Zeitschrift: Schweizerische Bauzeitung
Herausgeber: Verlags-AG der akademischen technischen Vereine
Band: 51/52 (1908)
Heft: 6

Ideenwettbewerb für den „Pont de Pérolles“ in Freiburg.

„Rapport du Jury.“

No 32. Variante «Express». — Coupe en long et plan. — Echelle 1:2000.

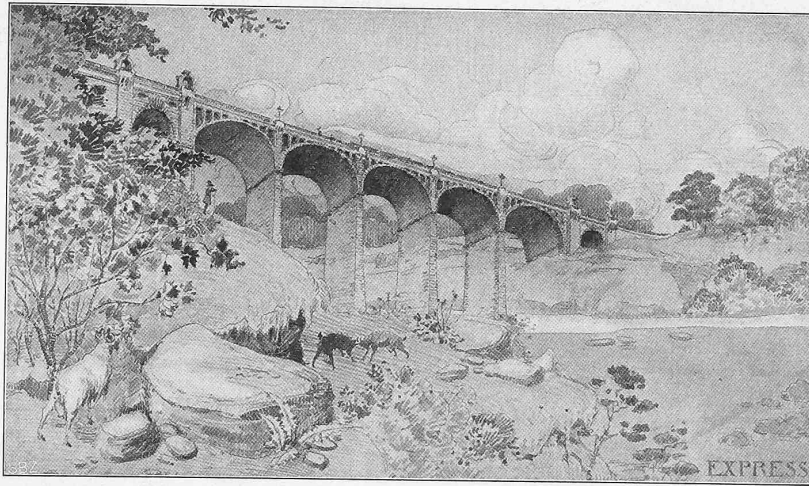
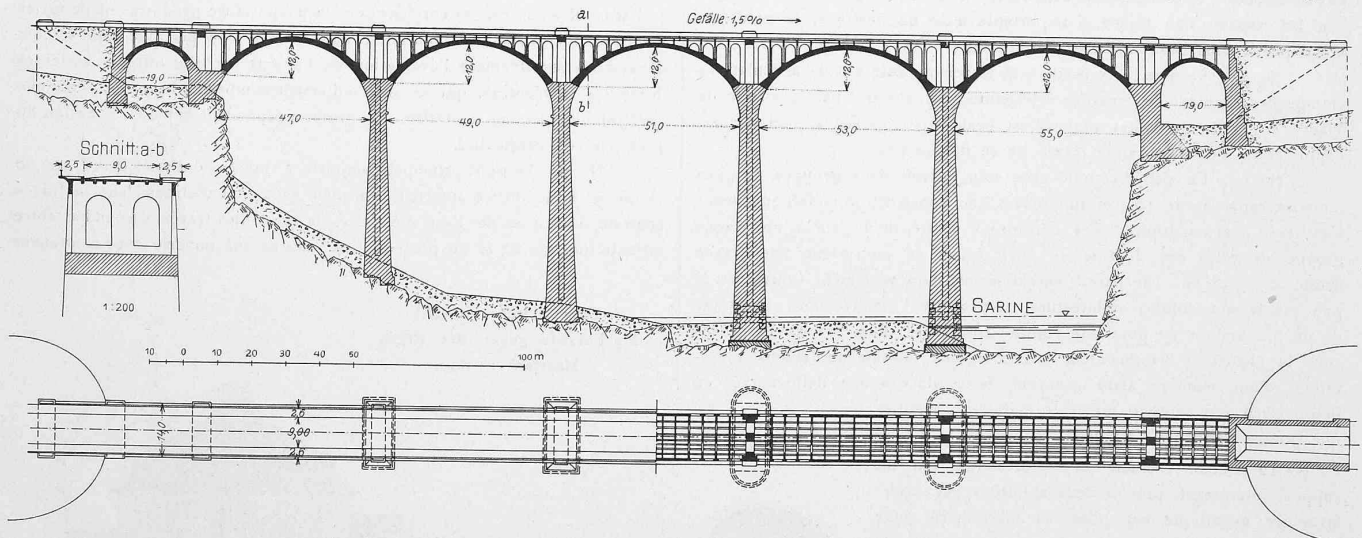
N° 32. «*Express*». Les auteurs ont augmenté encore le nombre des travées et prévoient 5 arches surbaissées de 47, 49, 51, 53 et 55 m d'ouverture. Cette inégalité dans la portée des voûtes a pour but d'éviter une pile en rivière. Elle aurait l'inconvénient de donner aux naissances une pente plus grande que celle de la chaussée. Ce projet est très satisfaisant d'aspect, il est disposé comme les précédents au point de vue technique. L'étude comparative des trois projets N° 32 démontre l'économie importante qu'il y a à augmenter le nombre des travées et à éviter les voûtes de dimensions excessives.

II. Prix «ex aequo». — N° 33. Devise: «Sarine». — Auteurs: M. Prof. M. Melan à Prague, MM. de Vallière et Simon, ingénieurs à Lausanne.

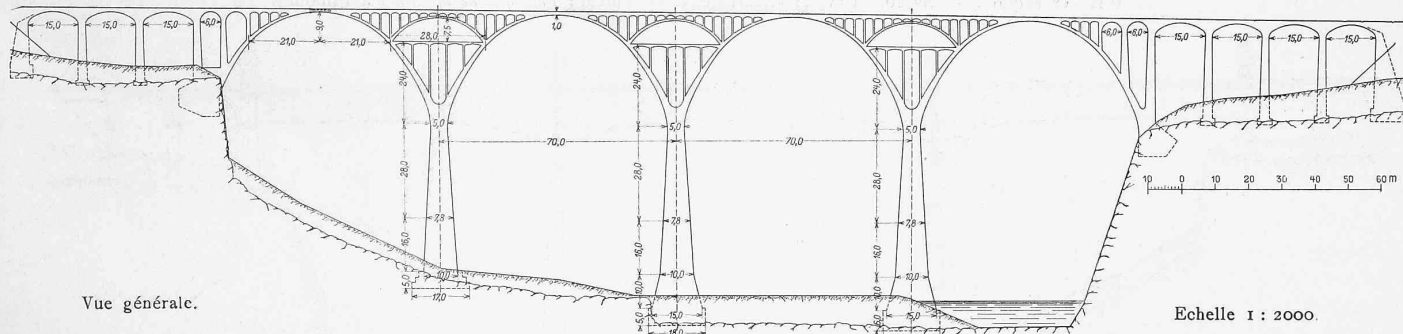
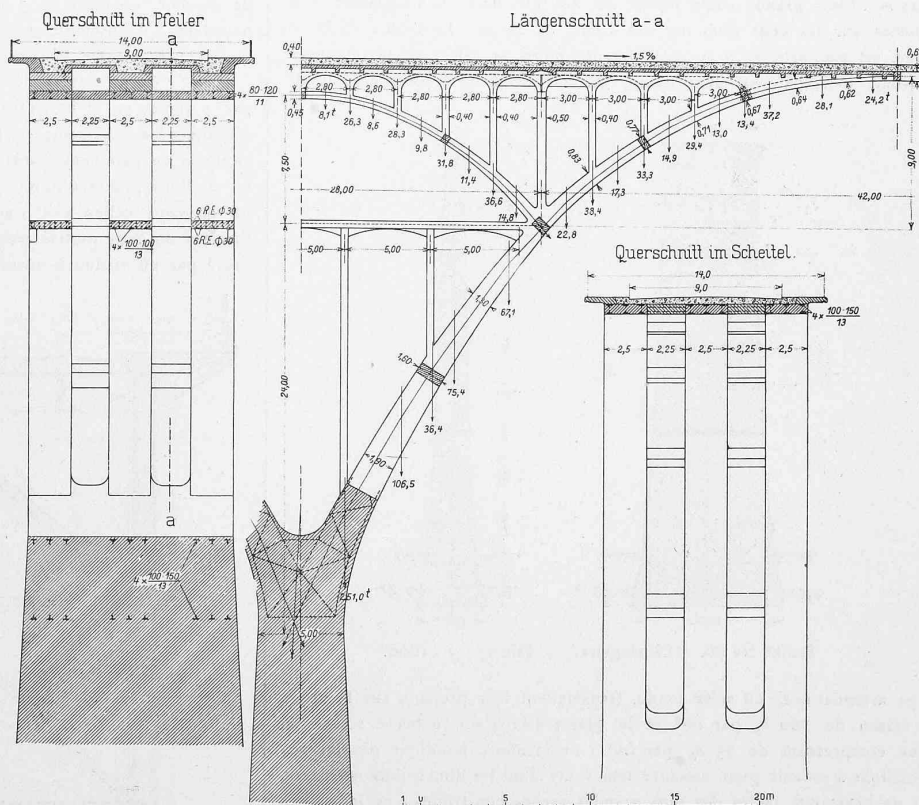
N° 33. Les 4 arches, en plein cintre, qui franchissent la vallée ont 70 m d'ouverture; chacune d'elles est formée de 3 voûtes parallèles de 2,50 m de largeur et deux fois 2,25 m d'espacement; les voûtes sont reliées par de fortes entretoises et par le tablier armé sur toute la largeur du pont. Les piles, massives jusqu'aux naissances, s'épanouissent plus haut suivant la forme de la voûte, de manière à laisser dans chaque ouverture une voûte surbaissée de 42 m de portée et 9 m de flèche avec 3 articulations. Sous les articulations des retombées, un entrait horizontal, supporté en plusieurs points et fortement armé, relie les parties de la voûte faisant corps avec la pile. En outre, pour diminuer la compression dans cet entrait, ce dernier est surmonté d'une voûte de 28 m d'ouverture dont il supporte la poussée. Chaque anneau de voûte reçoit 3 arcs métalliques qui seront ensuite enrobés dans le béton. Cette solution permet d'économiser une bonne partie des échafaudages en se servant des arcs métalliques pour supporter les coffrages, suivant le système Melan. L'architecture n'est pas suffisamment étudiée cependant elle pourrait être facilement améliorée. Les culées des grandes travées devraient prendre leur point d'appui à une profondeur plus grande.

II. Prix «ex aequo». — No 26. Devise: «Zähringen». — Auteur: *Fabrique de machines à Fribourg.*

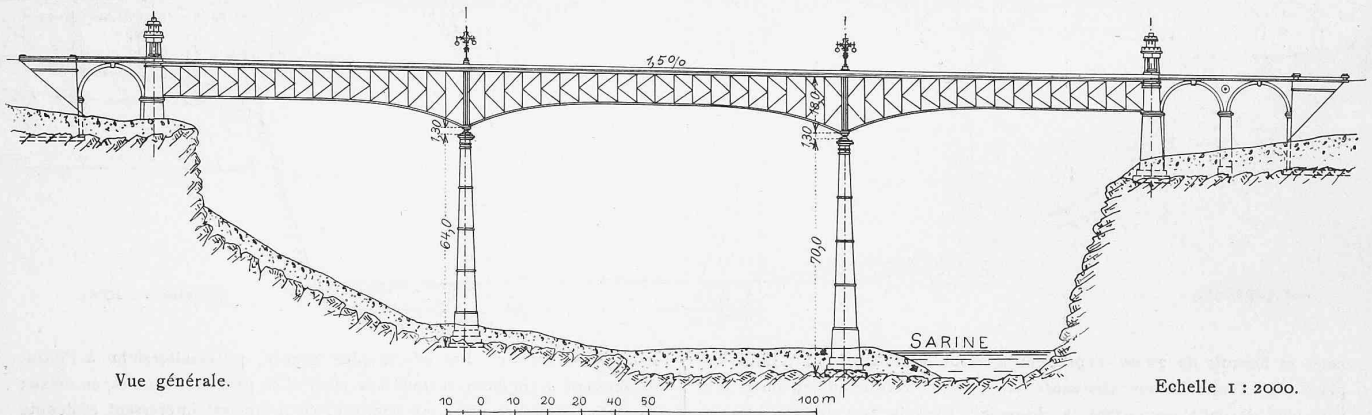
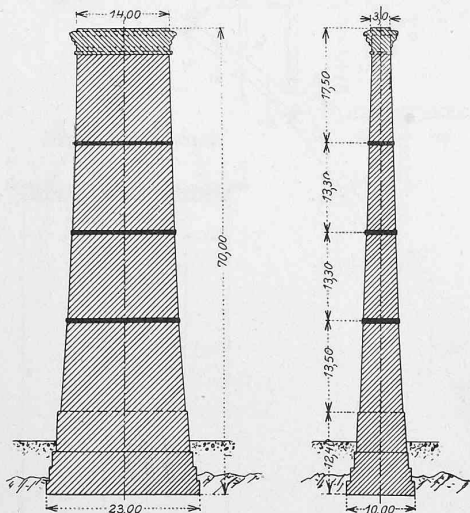
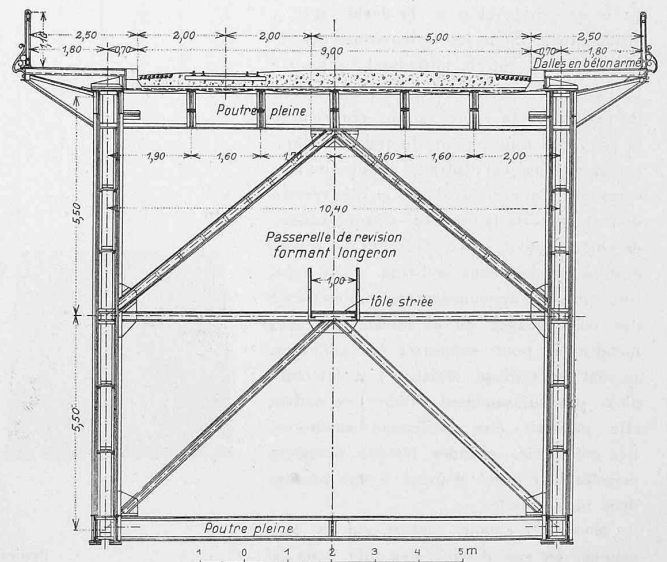
No 26. Cet ouvrage à poutres continues à section variable, avec membrures inférieures arquées sur trois travées de 91, 113 et 91 m, est d'aspect satisfaisant: les piles prévues en béton, sont renforcées tous les 13 m par une couche de béton armé de 50 cm d'épaisseur, les piles s'appuient à la hauteur des appuis du tablier. La superstructure comporte deux poutres écartées de 10,4 m; la chaussée est portée par des tôles embouties, les trottoirs par des dalles en béton armé. Les tôles embouties pourraient être avantageusement remplacées par du béton armé, car elles sont difficiles à entretenir et font du bruit au passage des charges roulantes, comme on peut le remarquer au pont du Kornhaus à Berne. Les travées prévues ne correspondent pas à la solution la plus économique; néanmoins, l'ensemble du projet est satisfaisant.
